**Informe Técnico DESCA No. 014 de 9 ENE. 2019**

**PERMISO DE VERTIMIENTOS Y DE OCUPACIÓN**

Expediente	29791				
Radicación	20181105418 del 02/febrero/2018				
Asunto	Permiso de vertimientos				
Solicitante o Contraventor	CONSTRUTORA Y PROMOTORA URBANA S.A				
Representante Legal	No Aplica				
Identificación	C.C. 9000613641				
Domicilio Solicitante	CALLE 113 No. 7 - 45 T-B OFICINA 708				
Teléfonos Solicitante	601 48 00 - 629 3717				
Predios	<b>Nombre</b>	<b>Cédula Catastral</b>	<b>Tipo</b>		
	CASA DE CAMPO		No Aplica		
Ubicación	<b>Municipio</b>	<b>Vereda</b>	<b>Este</b>	<b>Norte</b>	<b>Altitud</b>
	LA CALERA	San José	0	0	0
Cuencas	Río Bogotá - SZH				
Área protegida o de importancia estratégica	No Aplica				
CIU	452 - CONSTRUCCION DE EDIFICACIONES COMPLETAS Y DE PARTES DE EDIFICACIONES				
Departamento de Gestión Ambiental	No Aplica				
Objetivo	Evaluar la documentación con el fin de definir la procedencia de otorgar el Permiso de Vertimientos				
Fecha Visita	No Aplica				
Tipo	Trámite por Decidir		Seguimiento y Control		Evaluación de Documentación

**Figura 3.** Resultados del modelo presentado por el usuario para DBO y DQO  
Fuente: Usuario

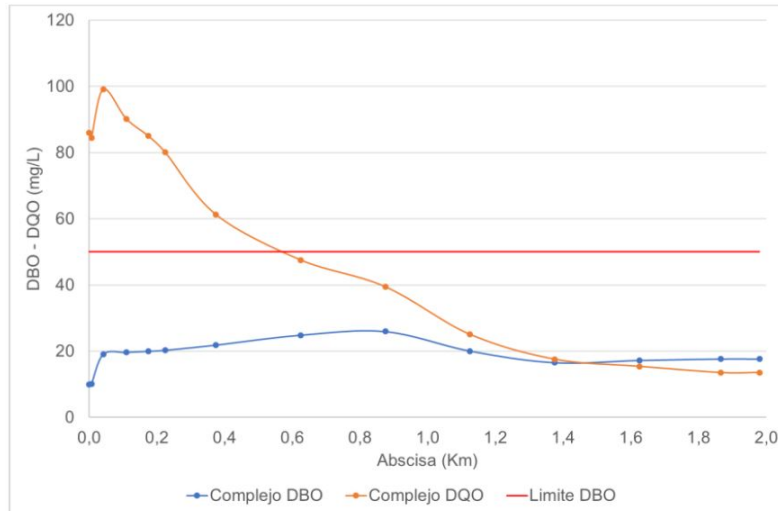
Al comparar los resultados de estas predicciones, se encuentra que el vertimiento podría cumplir con el objetivo de calidad para la Clase IV para la DBO<sub>5</sub> (50 mg/L); sin embargo, no se cumpliría en los 2 km con el objetivo para la Clase I (7 mg/L).

**Figura 4.** Resultados del modelo presentado por el usuario para SST  
Fuente: Usuario

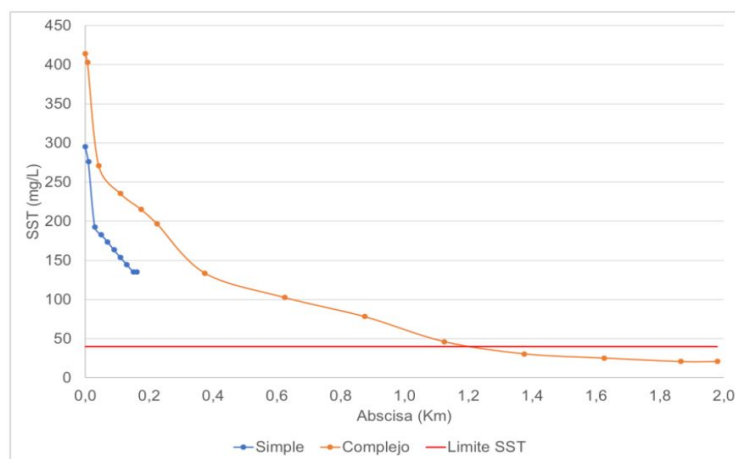
En los SST se observa una tendencia fuerte de reducción de su concentración (Figura 4), inicialmente se debe al aporte del vertimiento debido a que su calidad es mejor que la reportada aguas arriba del sitio de la descarga (400 mg/L), y por otra parte, debido a que la lámina de agua simulada es de apenas de 3 cm, se espera una fuerte sedimentación. Estos resultados indicarían una buena capacidad de asimilación en condiciones de bajos caudales por los SST, pero también podría presentarse la acumulación de sedimentos en el cauce del lecho.

**Figura 5.** Estimación de impactos en ausencia de Agua y Vertimiento según Resolución MADS 0631 de 2015. DBO<sub>5</sub> y O<sub>2</sub>  
 Fuente: CAR a partir de modelo presentado por el Usuario

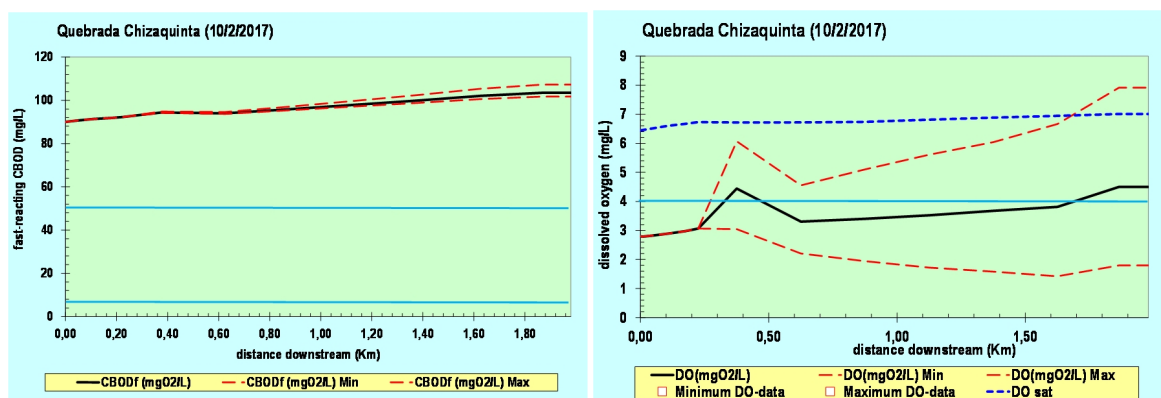
Por parte de la Corporación se tomó el modelo implementado por el usuario y se realizaron las siguientes modificaciones:

- Se asumió que arriba del vertimiento no hay flujo de agua, es decir se considera la condición más crítica de la fuente intermitente, tal como se observó en campo.
- De esta forma las características de caudal y de calidad en la cabecera, corresponde al caudal solicitado por el usuario para la PTAR 1 y condiciones equivalentes a la Resolución MADS 0631 de 2015 para SST, DBO<sub>5</sub> y DQO, mientras que para los demás parámetros se dejaron los valores medidos por el usuario.
- Ya que la inclusión de los tributarios con un caudal arbitrario y además sin características de calidad, implicarían una dilución del vertimiento, estos afluentes no fueron tenidos en cuenta.

Con respecto a la DBO<sub>5</sub> se observa un aumento hacia aguas abajo (Figura 5), relacionado con la conversión de la DBO lenta (DQO – DBO<sub>5</sub>) en DBO<sub>5</sub>. Los niveles de oxígeno disuelto – OD son deficientes y se esperaría que en la mayor parte del tramo no cumplan con el objetivo de calidad.

Figura 7. Impacto del vertimiento sin tratamiento en DBO<sub>5</sub> y O<sub>2</sub>

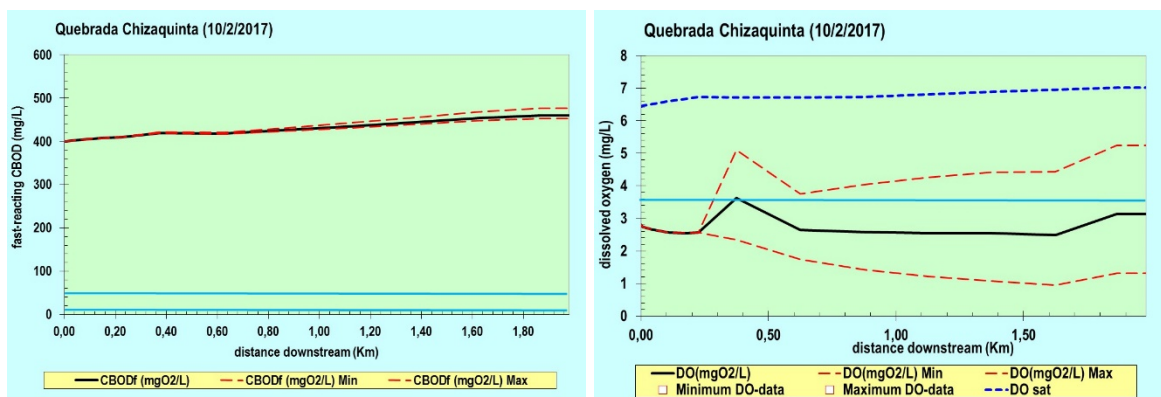
No se encontró la simulación para condiciones del agua residual sin tratamiento; por lo tanto, por parte de la Corporación, se tomó el modelo presentado por el usuario y se ingresaron para la DBO<sub>5</sub>, DQO y SST, los valores más altos de los rangos propuestos por *Metcalf and Eddy* (1991), siendo estos de 400, 800 y 350 mg/L respectivamente. En la Figura 7 se observa que, tanto para la DBO<sub>5</sub> como para el oxígeno disuelto, se esperaría una afectación en todo el tramo de estudio, hasta su desembocadura en el río Teusacá. La extensión del impacto en el río Teusacá no es desarrollada en la modelación presentada por el usuario, pero teniendo en cuenta el caudal solicitado por el usuario y los caudales del río Teusacá en este punto, se considera que estos impactos no se extenderían más allá de la zona de mezcla en el río Teusacá.

Con respecto a los SST se esperaría una sedimentación importante y con esto presentar valores que permitan el dar cumplimiento al objetivo cerca de la desembocadura en el río Teusacá. Con estos resultados, se considera que esta área de influencia debe definirse a partir de los resultados de la DBO<sub>5</sub>.
